改善箇所説明図

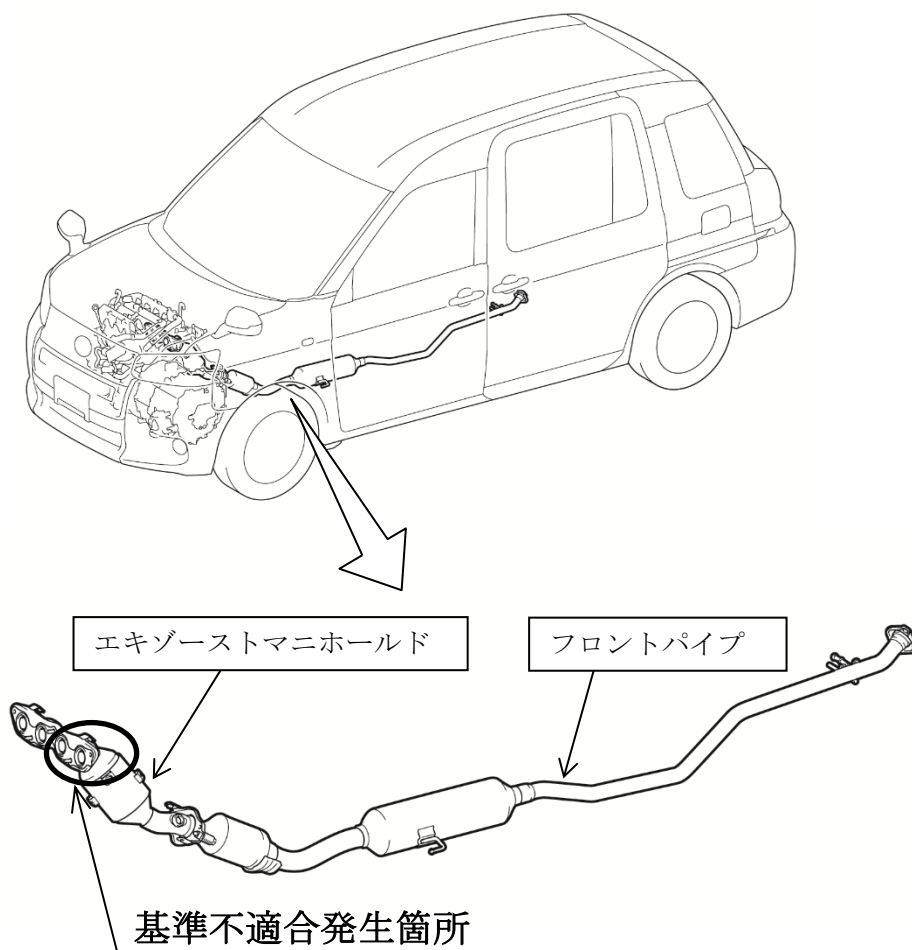
エキゾーストマニホールドにおいて、パイプ部の強度が不足しているため、登坂路等でのパイプ表面温度が過度に上昇するような高負荷かつ特定のエンジン回転での走行を繰り返すことにより、亀裂が生じることがある。そのため、そのまま使用を続けると、排出ガスが基準値を満足しなくなるおそれがある。

全車両、エキゾーストマニホールドおよびフロントパイプを対策品に交換する。

識別：改善済車両には車台番号打刻の右上部に黄色ペイントを塗布する。
